Ingeniero  
**JAIME OCAÑA**  
 Director Regional Encargado  
 Ministerio de Ambiente de la provincia de Herrera  
 En su despacho

Por este medio presento ante su despacho información aclaratoria al Estudio de Impacto Ambiental del proyecto **REFORMA Y EXPANSIÓN A SEGUNDO NIVEL DE LOCAL COMERCIAL EXISTENTE**, de acuerdo con la **Nota DRHE-SEIA-1746-2023 de 13 de diciembre de 2023** y notificada el 15 de diciembre de 2023. Las respuestas a cada una de las preguntas se presentan a continuación.

ANEXO 1: MAPA DE UBICACIÓN

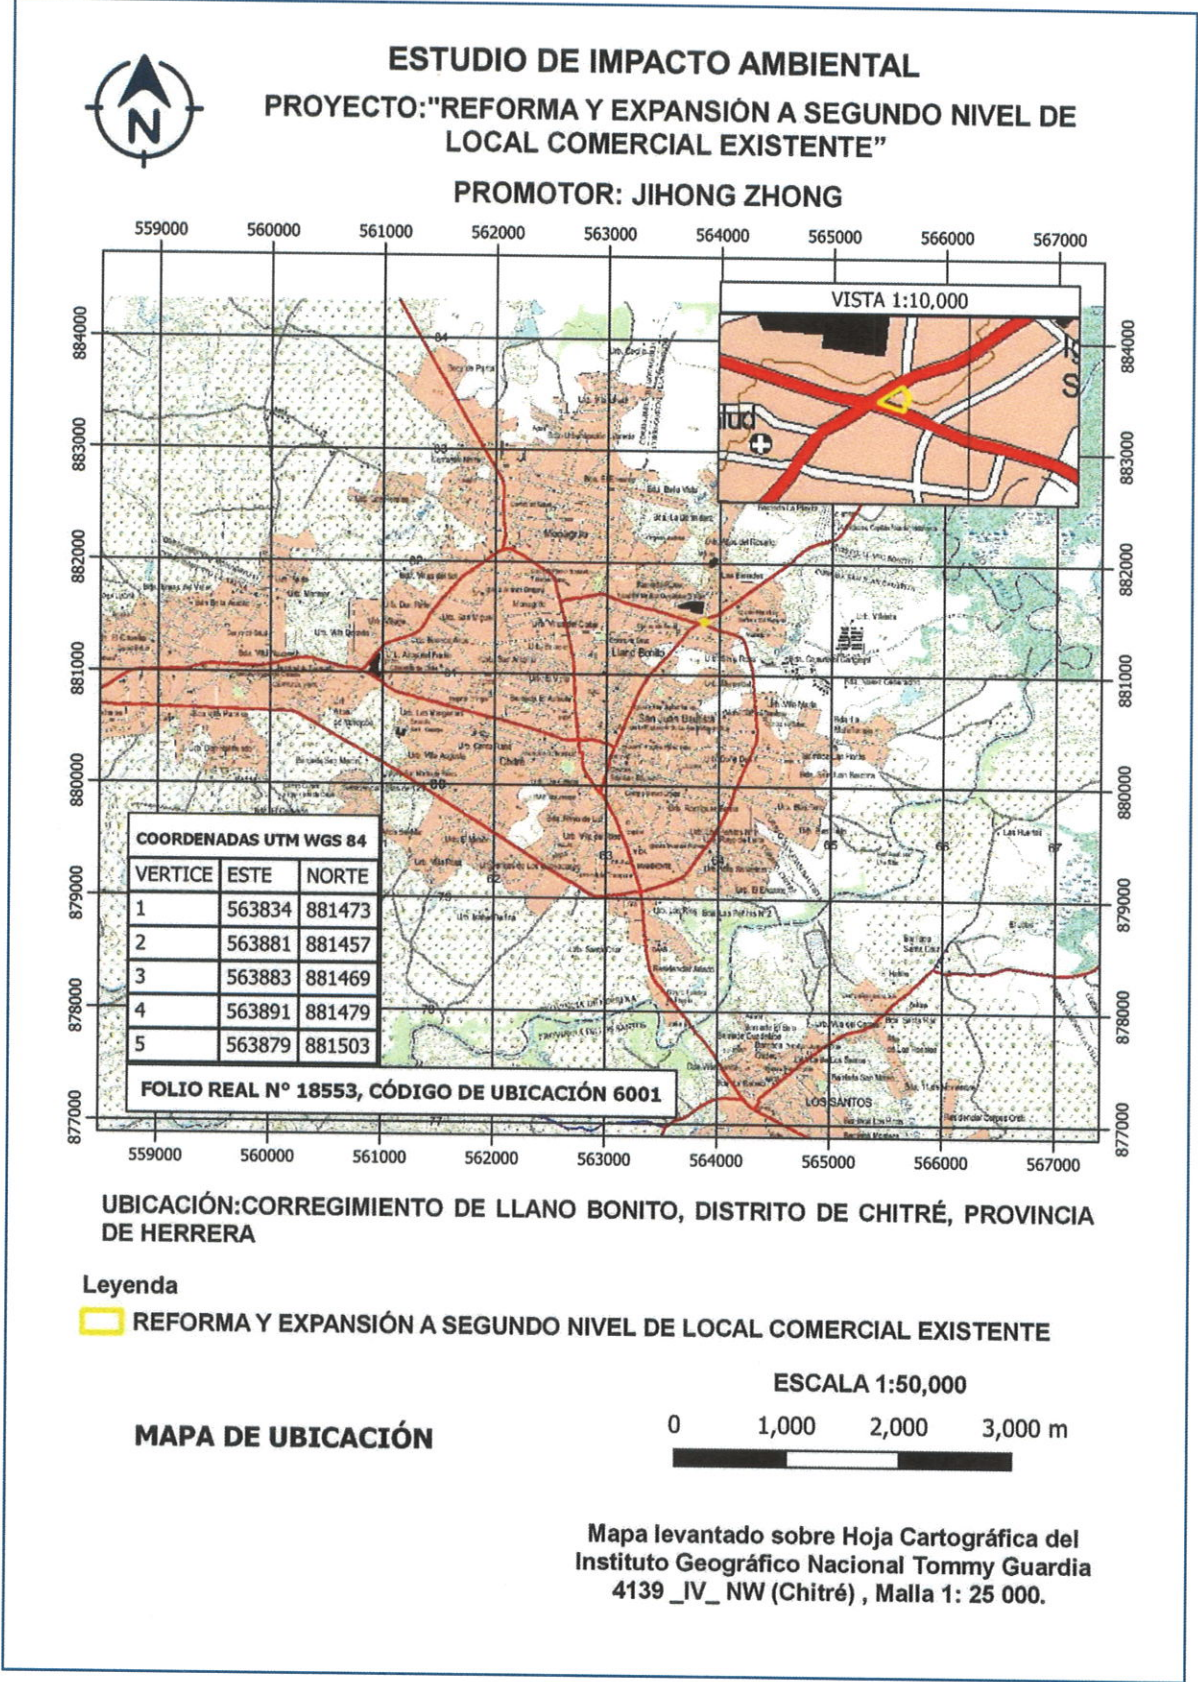
2. En la página 15 del EsIA, punto **4.2. Mapa a escala que permita visualizar la ubicación geográfica de la actividad, obra o proyecto, y su polígono.**, Se indica que “El proyecto se desarrollaría sobre el Folio Real N° 18553, Código de Ubicación 6001, con una superficie de 1241 m<sup>2</sup> 64 dm<sup>2</sup>, localizado en el corregimiento cabecera de Chitré, distrito de Chitré, provincia de Herrera. Las coordenadas UTM de los vértices del polígono se presentan en la Tabla 1 a continuación, las cuales se tomaron mediante el Datum WGS 84.”; Sin embargo según verificación realizada por DIAM, el proyecto se ubica en un corregimiento distinto al establecido, por lo que debe:

- a) Aclarar dicha información y presentar Mapa con la información corregida.

**Respuesta:** Efectivamente, en el punto **4.2. Mapa a escala que permita visualizar la ubicación geográfica de la actividad, obra o proyecto, y su polígono** se indica que “El proyecto se desarrollaría sobre el Folio Real N° 18553, Código de Ubicación 6001, con una superficie de 1241 m<sup>2</sup> 64 dm<sup>2</sup>, localizado en el corregimiento cabecera de Chitré, distrito de Chitré, provincia de Herrera.

*"El proyecto se desarrollaría sobre el Folio Real N° 18553, Código de Ubicación 6004, con una superficie de 1241 m<sup>2</sup> 64 dm<sup>2</sup>, el cual se encuentra localizado en el corregimiento de Llano Bonito, distrito de Chitré, provincia de Herrera, de acuerdo con la nueva división política del distrito de Chitré"*.

En el **Anexo 1** se presenta el **Mapa de ubicación** del proyecto con la información corregida de la ubicación del Folio Real N° 18553.

ANEXO 2: MAPA DE COBERTURA VEGETAL Y USO DE SUELO

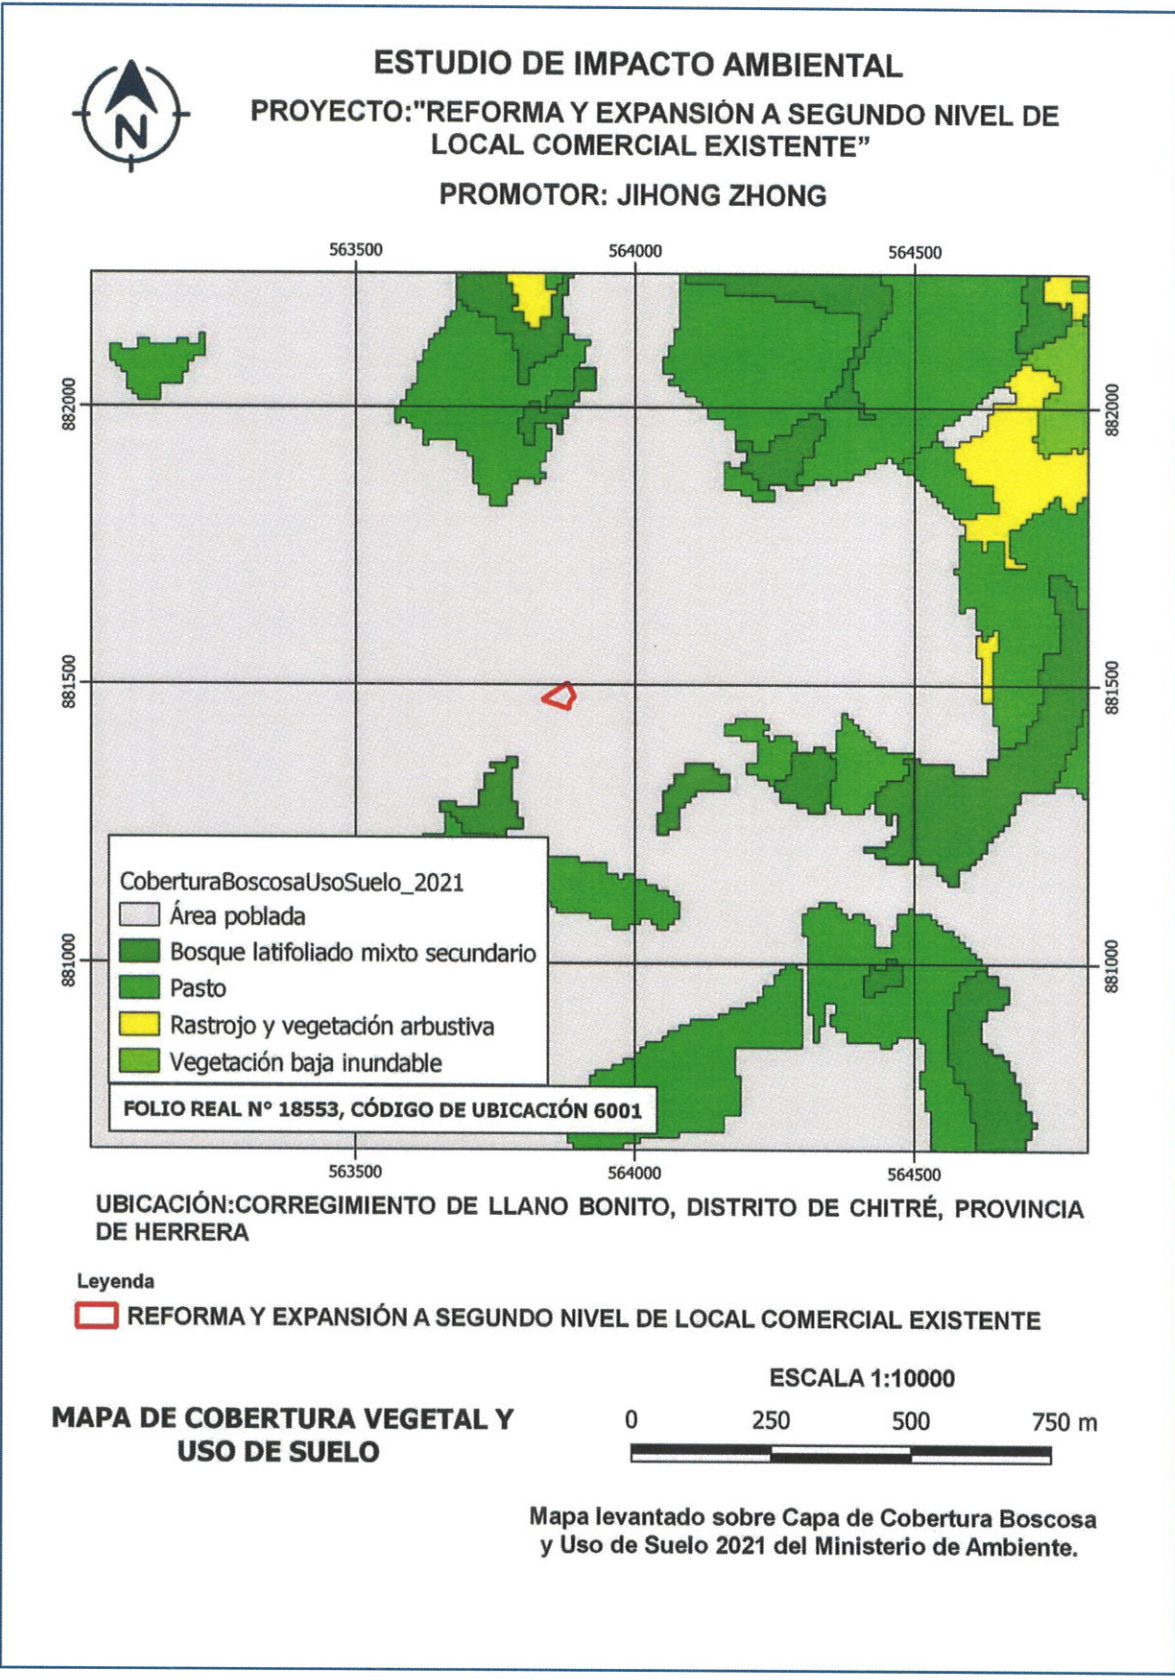
4. En la página 38 del EsIA, punto **6.1.3 Mapa de cobertura vegetal y uso de suelo a una escala que permita su visualización**, se presenta mapa con la ubicación de corregimiento incorrecta; por lo tanto, debe presentar Mapa con la ubicación corregida.

**Respuesta:** En el **Anexo 2** se presenta el **Mapa de cobertura vegetal y uso de suelo** con la ubicación corregida, como se ha indicado en respuestas anteriores sobre este mismo tema. Así, se indica en el mapa que el proyecto se encuentra localizado en el corregimiento de Llano Bonito, distrito de Chitré, provincia de Herrera.
